Mission régionale d'autorité environnementale
ÎLE-DE-FRANCE

Avis délibéré
sur le projet de réaménagement du site BIC
à Clichy-la-Garenne (92)

N° MRAe APJIF-2024-048
du 31/07/2024

Figure 4 : Comparaison des plans masse entre (en haut) la version du projet de 2021 (étude d'impact de 2022) et (en dessous) la version actuelle du projet, source : étude d'impact, p. 271 et 224.

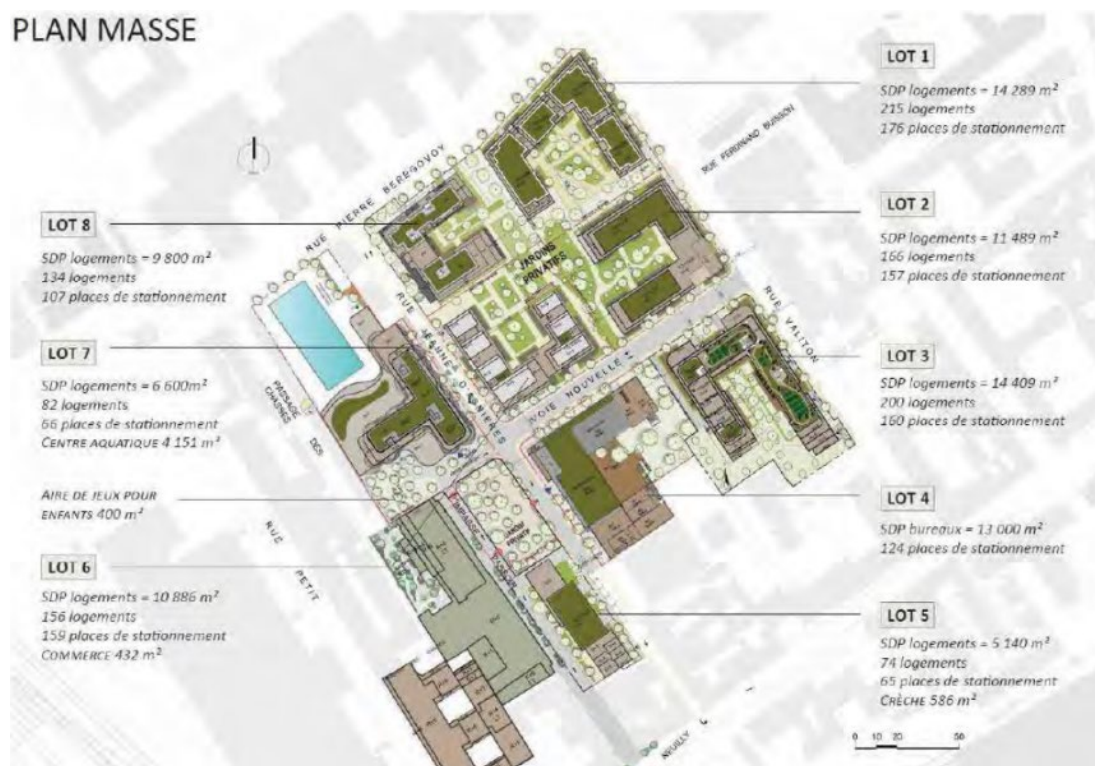
Vue aérienne de la parcelle existante et plan masse du projet (source : EI). Ces deux images offrent un aperçu des bâtiments détruits et de l'évolution des sols, suivant qu'ils soient bâtis, désimperméabilisés ou plantés (les espaces verts n'étant pas tous de pleine terre). L'intervention sur ces sols présente un risque d'exposition des populations aux polluants.

Le projet a évolué au niveau de sa programmation avec un projet moins dense en termes de surface de plancher (80 800 m² de SDP au lieu de 91 456 m², soit -12%). De plus, le centre aquatique initialement prévu ainsi que la création d'une voie nouvelle ont été abandonnés au profit d'un parc au milieu de l'îlot, et le nombre de places de parking automobile a diminué (740 au lieu de 1 000). Le plan masse a évolué avec le déplacement de la crèche (du sud-est au nord-est), la création d'un lot supplémentaire (lot 7), un épannelage des bâtiments différent et une superficie totale d'espaces verts/de pleine terre réduite d'environ 1 700 m² (soit -8%) mais avec une augmentation des surfaces de pleine terre (+ 1 200 m² environ).

Le projet a évolué en termes de programmation, avec une surface de plancher moins importante (80 800 m² de SDP au lieu de 91 456 m², soit -12%). Par ailleurs, le centre aquatique initialement prévu et la création d'une voie nouvelle ont été abandonnés au profit d'un parc au milieu de l'îlot, et le nombre de places de parking automobile a été réduit (740 au lieu de 1 000). Le plan de masse a également évolué avec le déplacement de la crèche (du sud-est au nord-est), la création d'un lot supplémentaire (lot 7), un épannelage des bâtiments différent et une superficie totale d'espaces verts/de pleine terre réduite d'environ 1 700 m² (soit -8%) mais avec une augmentation des surfaces de pleine terre (+ 1 200 m² environ).
